Vorlage, DS-Nr. 2021/0640/1

Betreff: Bebauungsplan H54, Blatt 4b, Stadtteil Troisdorf-FWH, Bereich westlicher Ortsrand Friedrich-Wilhelms-Hütte zwischen Willy-Brandt-Ring und Marie-Lene-Rödder-Straße
hier: Behandlung der Stellungnahmen und Satzungsbeschluss gem. § 3 (2) u. § 10 (1) BauGB

Rot umrandet: Vorschlag für einen Klimaschutzwald

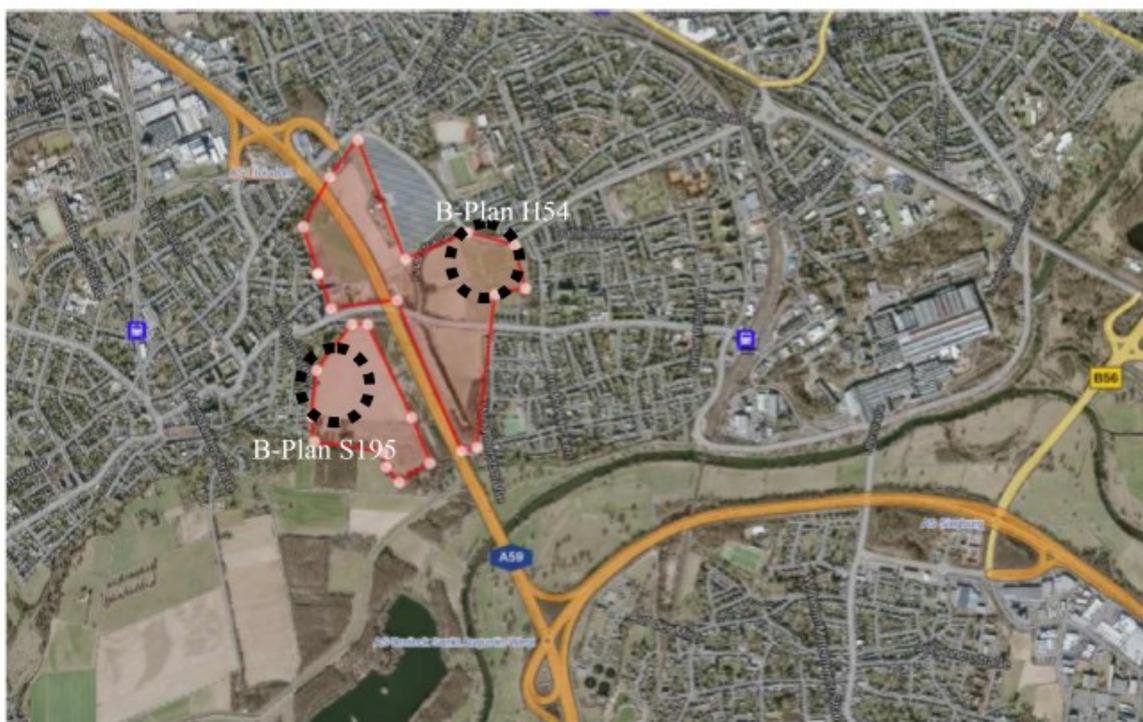
„in den drei Bauleitplanverfahren ergänzen wir die jeweilige Stellungnahme des BUND um die beigefügte Konzeptstudie für einen Klima(schutz)wald.“

Eine freiraumplanerische Nutzung des Raums würde hier zu erheblichen Synergieeffekten führen. Es kommt zu einer Konfliktlösung zahlreicher Raumkonflikte, insbesondere die Zerschneidung durch die Autobahn, Willy-Brandt-

Wir würden uns freuen, wenn die Konzeptskizze mit dazu beiträgt, die Ansprüche andere öffentlicher Belange als diejenigen einer Bebauung bildlich sichtbar zu machen. Dass das skizzierte "Bild" keine ausgefeilte Entwurfsplanung darstellt, ist hoffentlich für alle Planer*innen selbstverständlich.“

„in dem Verfahren regt der BUND NRW an, die Planung, ebenso wie im Verfahren zum Baugebiet S 195 vorgeschlagen, einzustellen.

Wir schlagen vor, im Sinne einer ganzheitlichen, alle öffentlichen Belange des BauGB

gleichermaßen entwickelnden Planung für die Stadt Troisdorf den verbliebenen

Freiraum als Klimaschutzwald im FNP zu sichern und dort einen naturnahen Laubwald zu entwickeln bzw. sich entwickeln zu lassen. Troisdorf hat erhebliche Klimaschutzdefizite. Ein funktionierender Laubwaldbestand an dieser Stelle würde den vergleichsweise komplexen Freiraum mit Hochspannungsleitungen und Autobahn für die Naherholung deutlich attraktiver machen, einen für die Siegaue wertvollen Entlastungsraum für die Naherholung aufbauen und durch die Verdunstungswirkung der Waldfläche erheblich zur Klimafolgenbewältigung in den heißen Sommermonaten beitragen. Die überstarke Orientierung nur an Baulandinteressen ist u.E. mit der Zielsetzung des Baugesetzbuches unvereinbar.“

Der Anregung wird nicht entsprochen. Der Bebauungsplan wird aus dem Flächennutzungsplan entwickelt, der für das Plangebiet eine Wohnbaufläche darstellt. Von daher ist über die Art der Nutzung bereits auf der Ebene der vorbereitenden Bauleitplanung entschieden worden. Dem Flächennutzungsplan liegt das kommunales Handlungskonzept Wohnen zugrunde, das zur Deckung des aktuellen Wohnbedarfs bis 2025 eine Ergänzung der Innenentwicklung durch einzelne äußere Wohnbaulandmaßnahmen vorsieht, die unmittelbar an vorhandene Wohnlagen als städtebauliche Abrundung anschließen. Im aktuellen Plankonzept (Jan. 2020) zur Überarbeitung des Regionalplanes ist eine über das Plangebiet hinausgehende Siedlungserweiterung dargestellt, sodass die Planung auch der Intention der Regionalplanung entspricht, Wohnbauland zur Deckung des Wohnbedarfs ergänzend neu in Anspruch zu nehmen.

städttebaulicher Entwurf zum B-Plan H54 Bl. 4b

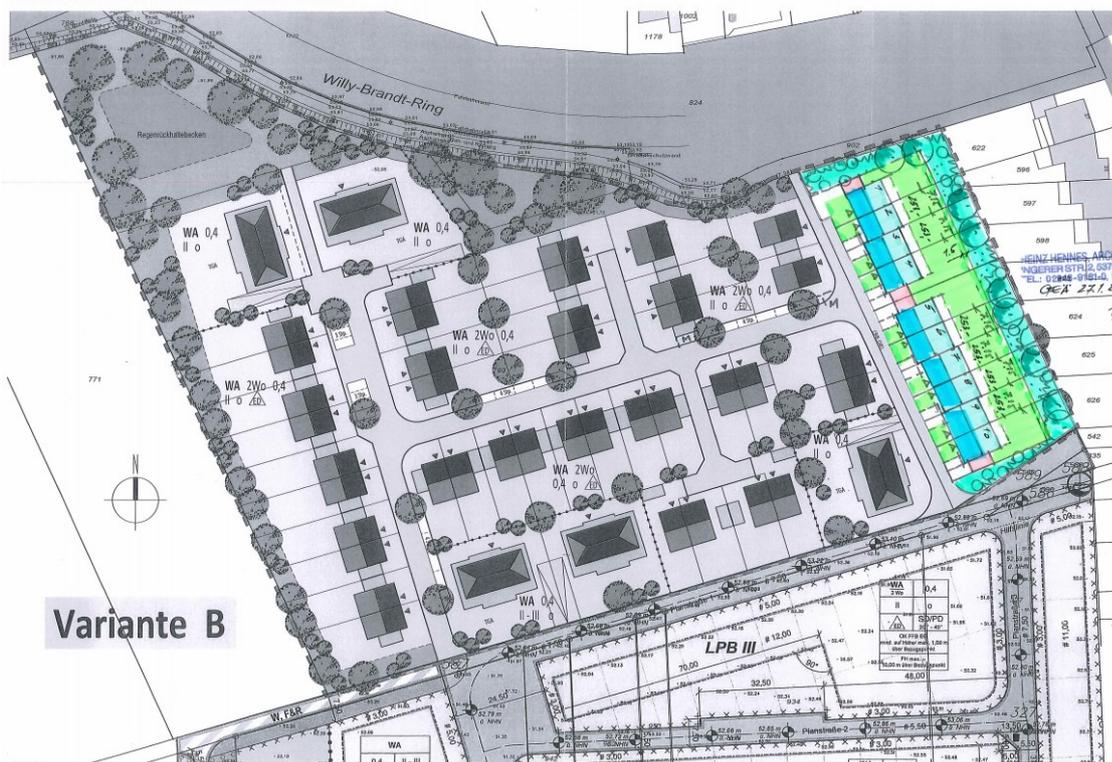
„wir kommen zurück auf das neulich geführte Gespräch zum B-Plan-Verfahren H54 Blatt 4b.

Wir möchten Sie bitten, die Herstellung von Reihenhäusern wie in der beigefügten Skizze dargestellt, im weiteren Planungsverfahren zu berücksichtigen.“

Der Anregung wurde teilweise unter Berücksichtigung der planungsrechtlichen Festsetzung mit einer offenen Bauweise und der Einschränkung „Begrenzung der

Wohneinheiten“ entsprochen. Der hohen Anzahl von Stellplätzen in den Vorgärten wird aufgrund der zusätzlichen Versiegelung planerisch nicht entsprochen. Stellplätze und Garagen sind ausschließlich nur in überbaubaren Flächen bzw. innerhalb von Flächen, die dafür festgesetzt sind, zulässig.
